## 改善箇所説明図

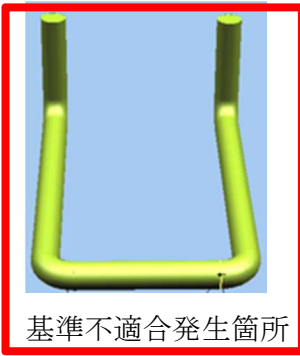
基準不適合発生箇所

年少者用補助乗車装置（I S O F I X 取付装置）において、接着剤の塗布方法が不適切なため、取付アンカーに不要な接着剤が付着しているものがある。そのため、年少者用補助乗車装置の取付けラッチと取付アンカーの嵌合が阻害され、年少者用補助乗車装置の取付が出来ないおそれがある。

全車両、取付アンカーを点検し、接着剤が付着しているものは除去し、防錆剤を塗布する。

Aピラー右側（ドアヒンジ下部）に黄色ペイントを塗布する。
